Oggetto: **[ID: 7679] Comune di Venosa (PZ), Montemilone (PZ)**

"Progetto per la costruzione ed esercizio di un impianto per la produzione di energia elettrica da fonte rinnovabile solare fotovoltaica di potenza paria a 19,98 MWp (somma della potenza dei moduli) da realizzare nel Comune di Venosa (PZ) e delle relative opere di connessione alla RTN lungo la S.P. Montemilone – Venosa"

Proponente: EG Eliosfera s.r.l.

RICHIESTA INTEGRAZIONI DOCUMENTALI

Figura 1- planimetria di progetto comprensiva di opere di connessione su cartografia - elaborato Studio di Impatto Ambientale

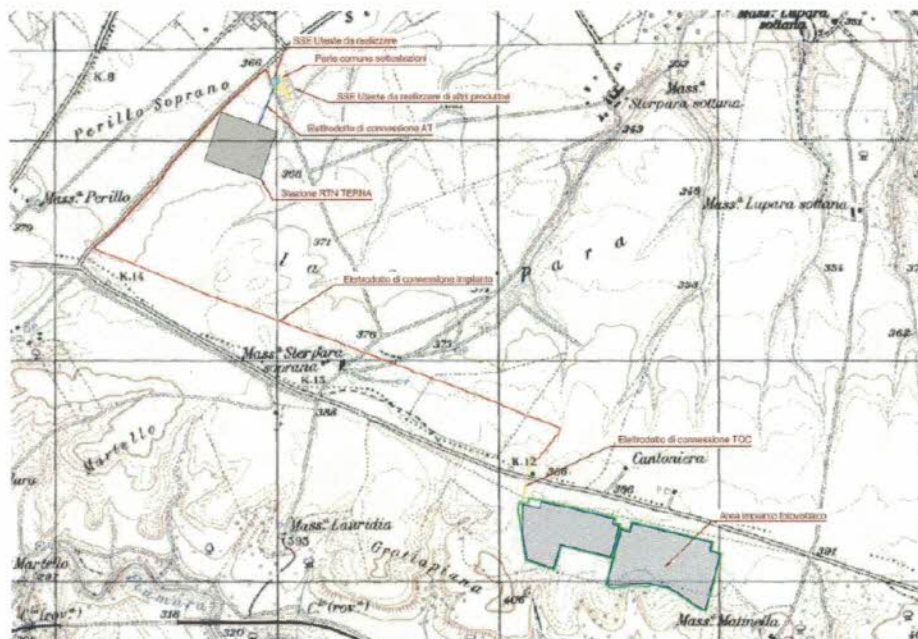
Tanto premesso, al fine di indirizzare concretamente il necessario miglioramento progettuale richiesto, si segnalano le principali **CRITICITÀ** riscontrate a seguito dell'analisi della documentazione presentata.

In relazione alle CARATTERISTICHE DEL PROGETTO E AL CONTESTO CULTURALE E PAESAGGISTICO DI RIFERIMENTO, la Soprintendenza ha evidenziato che il progetto prevede la realizzazione di un impianto fotovoltaico, nel comune di Venosa (PZ), in località "Grotta piana", avente superficie complessiva di circa 20,5 Ha. L'elettrodotto per la connessione dell'impianto prevede l'interramento di un cavidotto MT, per una lunghezza di circa 4 km, che, dopo un primo tratto in uscita dal parco fotovoltaico, si sviluppa prevalentemente in adiacenza alla S.S. n. 655 e lungo la S.P. Montemilone — Venosa (nr 018/ 019/ 022 - PZ Regio tratturo Melfi-Castellaneta), fino a raggiungere la futura SSE Utente MT/AT, da realizzarsi su terreni censiti al foglio 32, particella 36 nel Comune di Montemilone. La recinzione del parco, con altezza fuori terra pari a 2,50 m, è prevista con tubolari in acciaio, rete metallica plastificata e sistema anti-salita costituito da tre ordini di filo spinato. I pannelli fotovoltaici, con struttura fissa, avranno un'altezza massima pari a 2,45 m.

La Soprintendenza inoltre, rileva l'estrema vicinanza dell'impianto da alcuni beni paesaggistici, archeologici e monumentali, ricadenti nell'area di analisi (raggio di circa 5 Km dal perimetro del parco). Inoltre, in relazione alle interferenze dirette segnala: l'interferenza fra il tracciato del cavidotto e il Regio Tratturo *Melfi Castellaneta* tutelato ai sensi dell'art.10 del D.Lgs. 42/2004 (di seguito Codice); e, con riferimento alle disposizioni della LR 54/2015 "Aree non idonee all'installazione di impianti fotovoltaici di grande generazione", evidenzia le interferenze delle aree occupate dall'impianto (campi fotovoltaici e cavidotto) con beni tutelati. Di seguito riportati:

- i campi fotovoltaici rientrano entrambi nel perimetro di 500 metri del corso d'acqua "Fiumara di Venosa e Matinella", BP142c_593.1, tutelato ai sensi dell'art.142 c.1, lett.c) del Codice;
- i campi fotovoltaici rientrano entrambi nel perimetro di 200 m. del Regio tratturo Melfi-Castellaneta.

Figura 2 - interferenze con aree di rispetto individuate dalla L.R. 54/2015, elaborato S.I.A

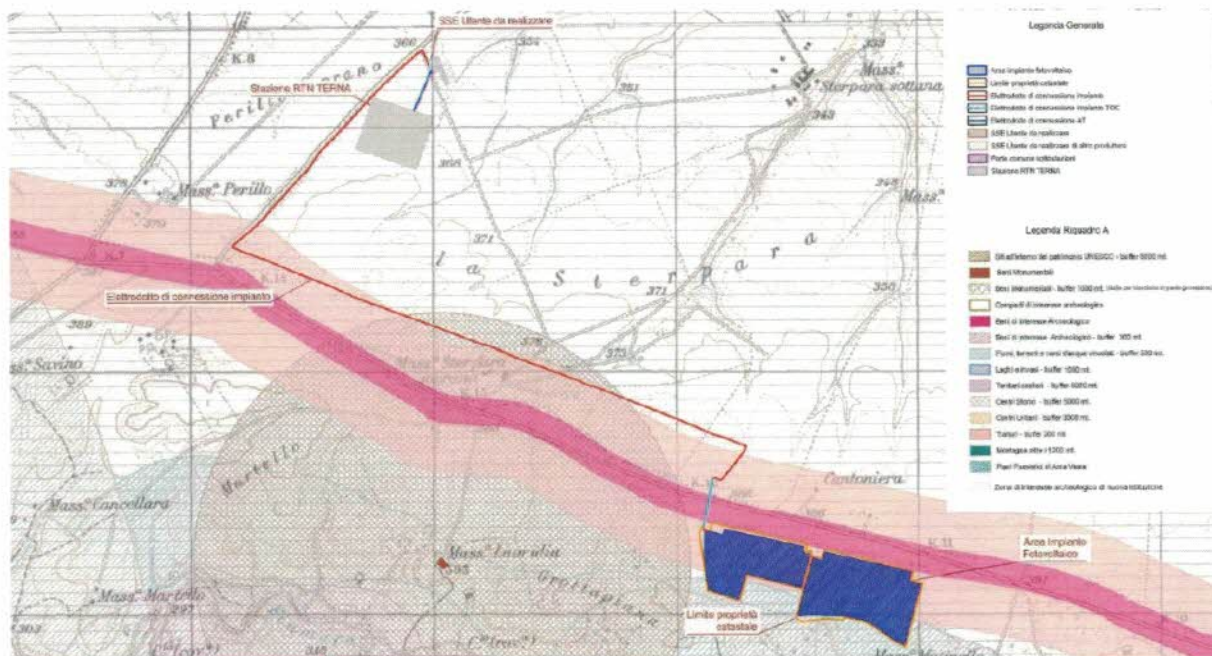
Si segnalano inoltre come fattori di forte criticità: l'inserimento dell'impianto in un contesto agricolo connotato da una grande riconoscibilità dell'organizzazione agraria, della tessitura agricola e della scansione del territorio da parte dei manufatti agricoli, spesso dismessi, che connotano il paesaggio della pianura e dei dolci rilievi collinari e l'alta visibilità dell'impianto dalla SP77, sede del Regio Tratturo Melfi Castellaneta, e la conseguente interferenza con l'orizzonte ottico dalla stessa SP77.
